ENQUÊTE PUBLIQUE PORTANT SUR LE PROJET DE REMPLACEMENT DU TÉLÉSIÈGE DES CHAUDANNES

RAPPORT D'ENQUÊTE

**RAPPORT ENQUÊTE PUBLIQUE REMPLACEMENT TÉLÉSIÈGE DES
CHAUDANNES / STATION LES KARELLIS
MONTRICHER-ALBANNE / ALBIEZ-MONTROND
23 octobre – 23 novembre 2020**

Variante 3

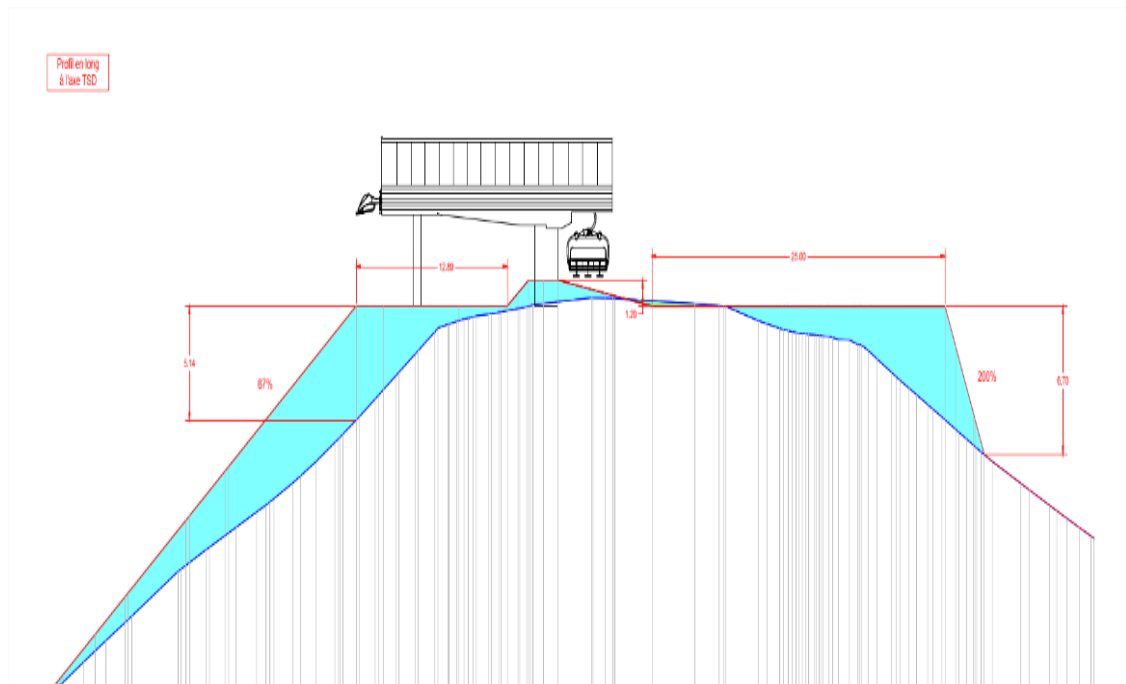
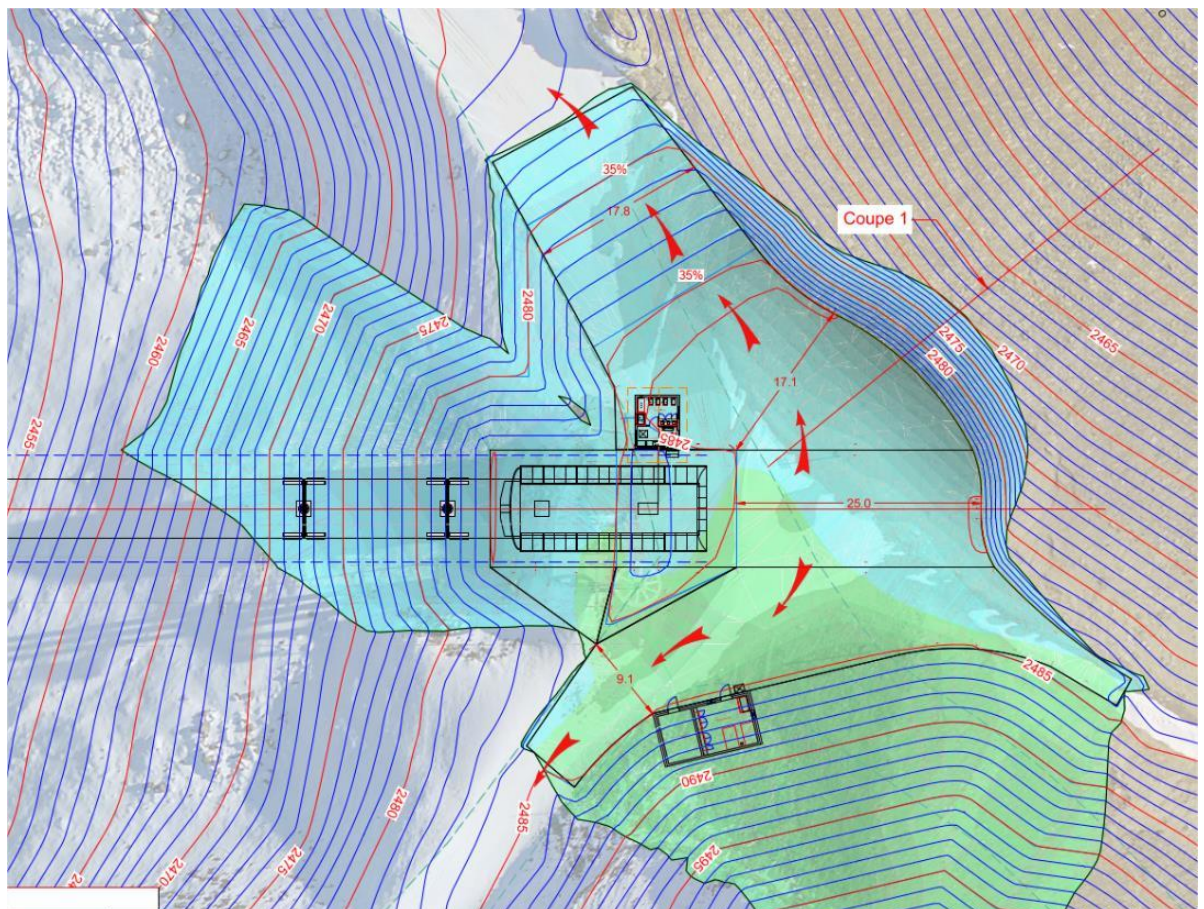
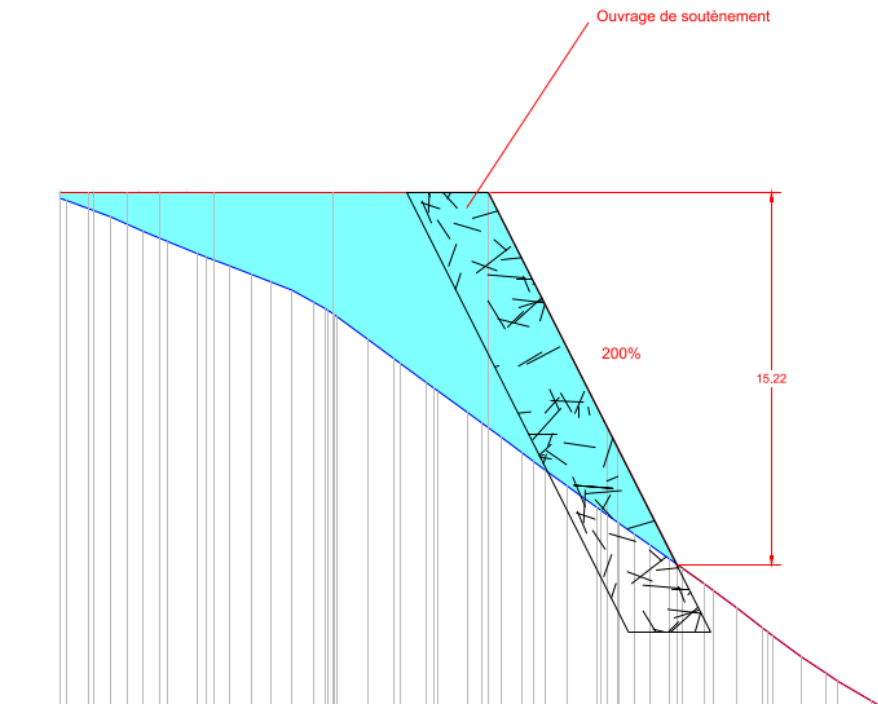
La solution 3 prévoit un positionnement de la gare amont de l'installation au droit de la gare d'arrivée du télésiège existant, c'est-à-dire qu'elle correspond à la solution 1 avec implantation de la gare du télésiège débrayable à six places à l'emplacement de la gare existante. Cette solution, indique le mémoire, *« ne nécessite pas de travaux de terrassement pour raccordements entre la plateforme de débarquement et le départ des pistes existantes »* et *« présente l'avantage d'être peu*

Cependant cette solution, qui semblait être la plus simple et la plus logique, a été écartée pour les raisons suivantes :

- L'aménagement de la zone de débarquement avec sortie des skieurs vers la droite et vers la gauche nécessite d'avoir une plateforme de réception des skieurs importante au niveau du départ des pistes. En effet, avec ce type de sortie, le retour d'expérience sur des installations similaires est que les usagers ont tendance à stationner dans la zone de débarquement. Ceci étant particulièrement marqué pour les groupes qui doivent attendre leurs derniers membres avant de partir à droite ou à gauche (phénomène nettement moins marqué lorsque la sortie se fait d'un seul côté avec les éléments du groupe qui commencent à skier lentement au départ de la piste). Pour cette raison, la zone de plat nécessaire usuellement prise en compte lors de la conception des aménagements suite au retour d'expérience est de 25 à 30 ml. Avec une distance plus courte et la stagnation d'usagers dans la zone de débarquement, des situations accidentogènes apparaissent au niveau du débarquement du télésiège avec des skieurs qui freinent lors de la sortie des sièges pour éviter les collisions avec les

- La nécessité de réaliser cet ouvrage est la cause de l'abandon de cette variante en raison de son impact paysager et visuel non seulement en phase d'exploitation mais aussi en phase de construction avec des difficultés importantes de réalisation dans des pentes importantes (des pistes d'accès latérales devant être aménagées pour façonnage de l'assise de fondation de l'ouvrage et les transports de matériaux de construction et de drainages depuis la vallée étant très conséquents). D'un point de vue géotechnique, la possibilité de construire un tel ouvrage dans des pentes de terrain aussi importantes ne présente aucune garantie sans avoir recours à des techniques de fondations spéciales présentant des coûts de réalisation sans mesure avec l'enveloppe budgétaire du projet. Et même si l'ouvrage s'avère réalisable en techniques de fondations courantes (type enrochement bétonné par exemple), le coût de construction d'un ouvrage aux dimensions aussi importantes dans une zone difficile d'accès reste incompatible avec l'enveloppe budgétaire du projet.

Photographies du glissement de terrain au droit de l'arrivée

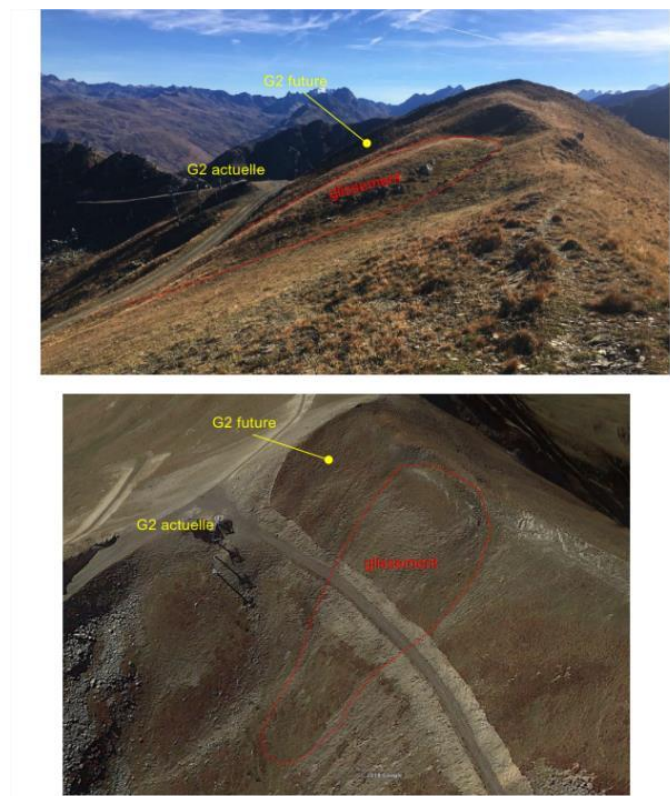
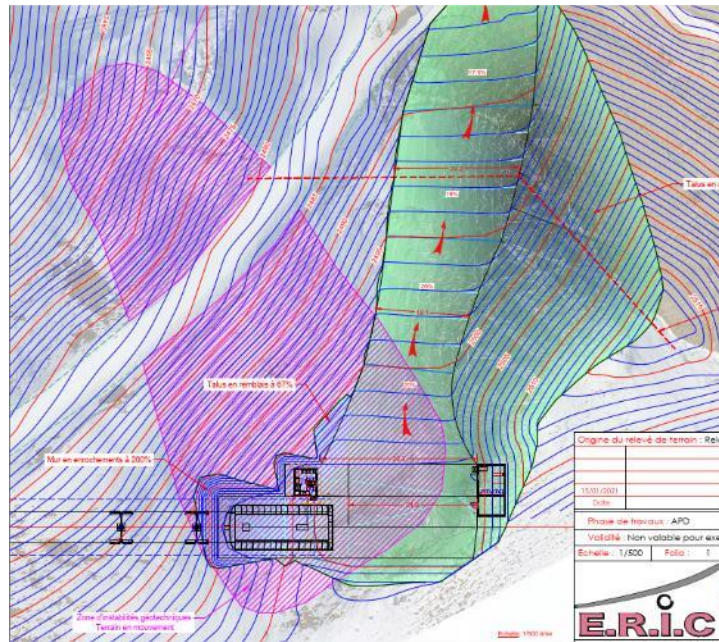
La solution 4 qui prévoit l'implantation de la gare d'arrivée au niveau d'un petit col existant sur l'arête sommitale. Une solution écartée car « *le site d'implantation présente un risque important de glissement de terrain* ». Le mémoire précise également les impacts paysagers de cette variante et rajoute des schémas explicatifs

- D'un point de vue géotechnique, le site d'implantation présente un risque important de glissement de terrain identifié par le bureau d'études géotechniques en charge du projet. En effet, le replat utilisable pour aménagement de la zone d'arrivée s'est créé du fait d'un glissement d'une lentille de matériaux visible sur les photographies ci-dessous. Les dimensions de cette zone en glissement sont suffisamment importantes pour qu'il soit impossible d'implanter une installation dans cette zone sans l'éviter. Le plan ci-dessous permet de visualiser la zone du glissement en rouge superposé sur l'aménagement et montrant que l'ensemble des ouvrages d'arrivée ainsi que la plateforme de débarquement et les terrassements du départ de la piste sont concernés par la zone en glissement. La construction des ouvrages de ligne est envisageable avec réalisation de fondations spéciales compte tenu du fait que ces ouvrages peuvent être facilement réalignés par calage malgré des surcoûts de construction et de contrôles périodiques. Par contre la construction des ouvrages de la gare dans une zone de glissement n'est pas envisageable en raison de la faible marge de réglage de ce type d'ouvrage. En cas de déplacement latéral d'un des pieds supports par rapport à l'autre, l'alignement de l'installation s'avère très vite impossible et l'exploitation compromise (il faut aussi noter que le service du RTM peut émettre un avis défavorable au stade de l'instruction du permis de construire et que le maître d'ouvrage ne pourra pas avoir de dommages ouvrages étant donné que la zone de glissement est identifiée).

Plan masse de la gare d'arrivée et de la piste de raccordement aux pistes de ski existantes

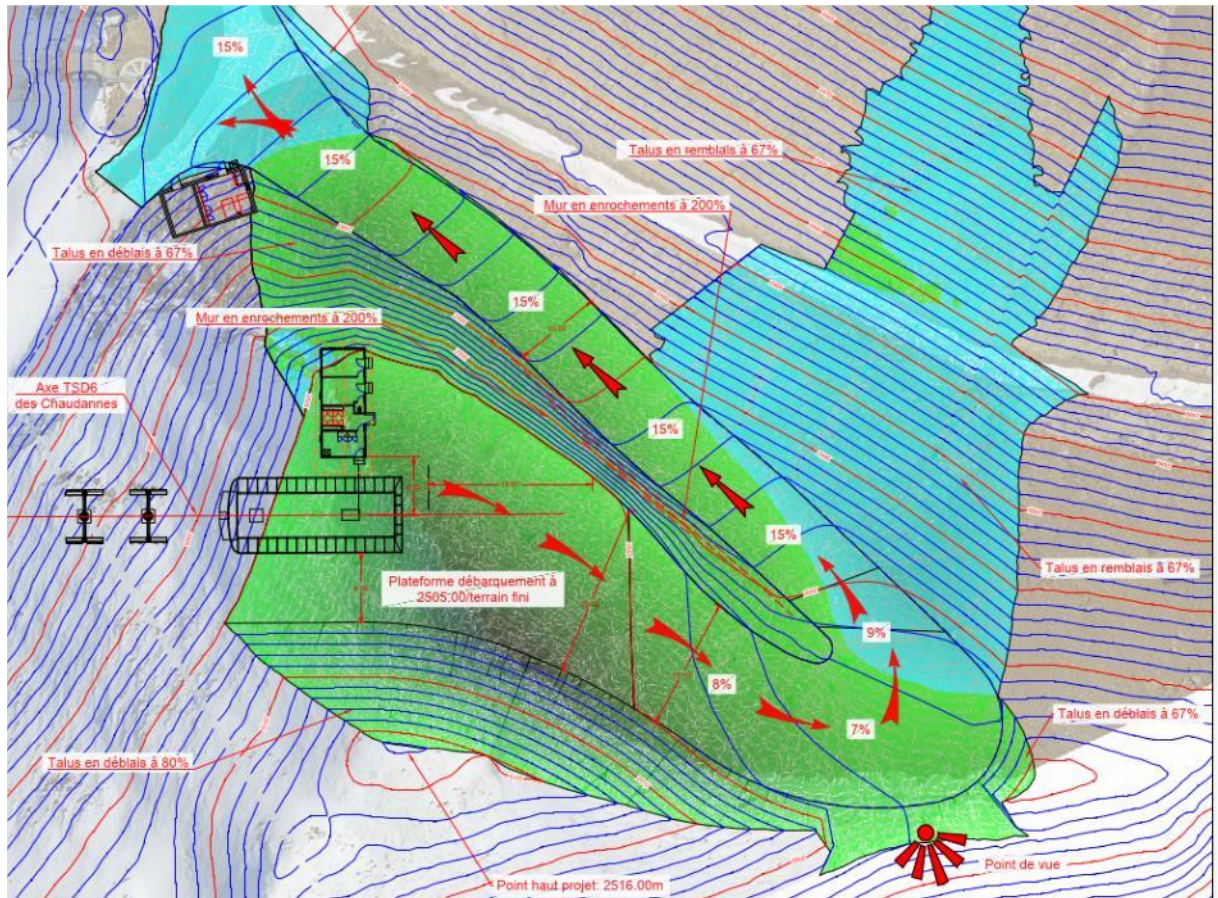
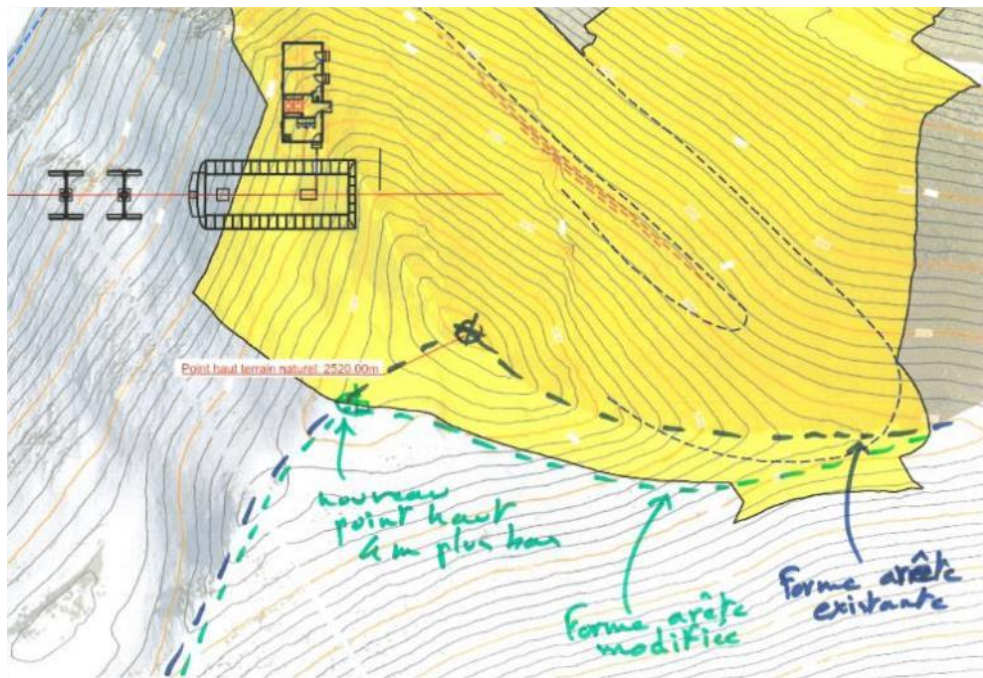
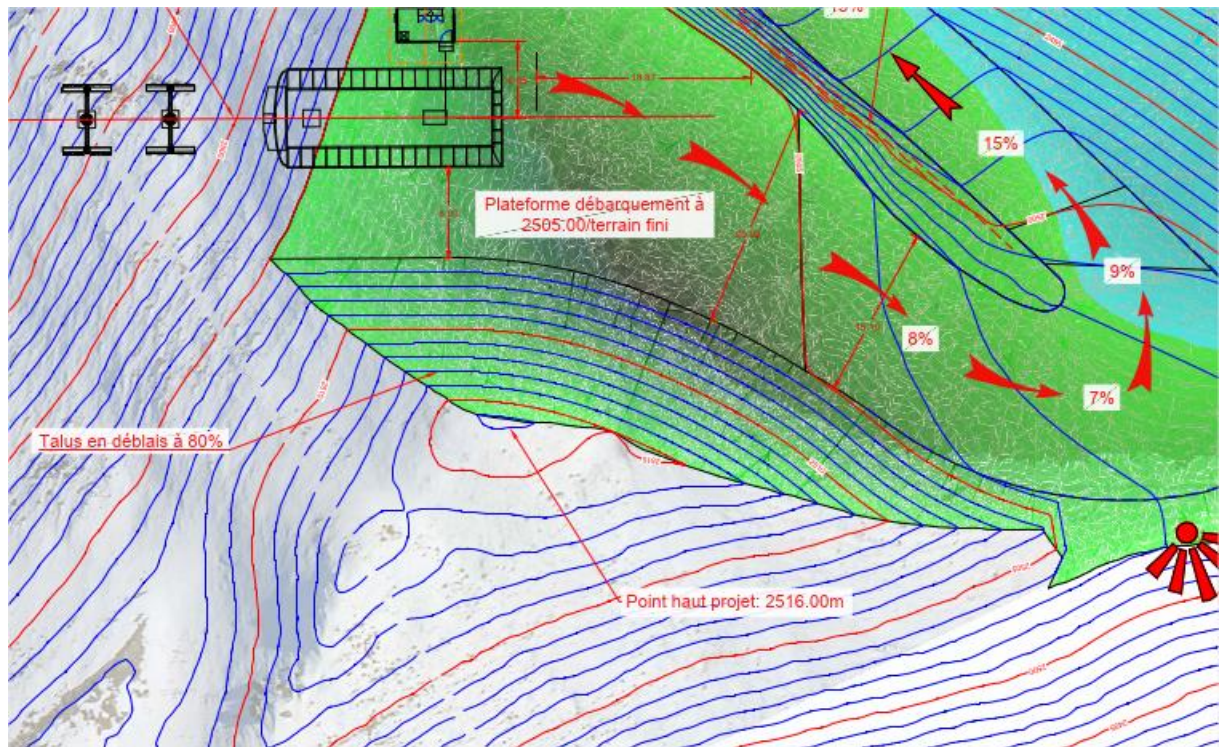
- Comment concilier l'arasement d'une crête, et la Loi montagne qui protège les éléments caractéristiques du patrimoine paysager même s'ils ne font pas l'objet d'une protection ?

Le mémoire explique enfin les raisons pour lesquelles le Maître d'ouvrage a choisi l'implantation sous l'arête sommitale et la création d'une plate-forme avec déplacement du point topographique de la Pointe des Chaudannes. Plusieurs plans ainsi qu'un photo montage de l'insertion paysagère permet de « *visualiser le point haut de la pointe des Chaudannes par rapport à la gare neuve* » sont ajoutés sans toutefois avoir la possibilité de comparer l'avant-après des aménagements.

- Les terrassements pour aménagement de la plateforme de débarquement viennent affecter le sommet de la pointe des Chaudannes. L'altitude de la plateforme de débarquement a été étudiée pour essayer d'éviter d'affecter le sommet de la pointe des Chaudannes mais un évitement total s'est avéré impossible. Avec un niveau supérieur à la cote 2 505 m retenue, la zone de plat aménageable n'est pas suffisante pour permettre la fonctionnalité de l'aménagement. Elle ne permet pas d'avoir une

En conclusion concernant le positionnement de la gare d'arrivée, en l'absence d'autres zones topographiquement adaptées pour l'implantation d'une gare d'arrivée de type télésiège débrayable en plus des 3 zones étudiées, la solution retenue est celle qui présente le meilleur compromis entre les différents critères évalués ci-dessous :
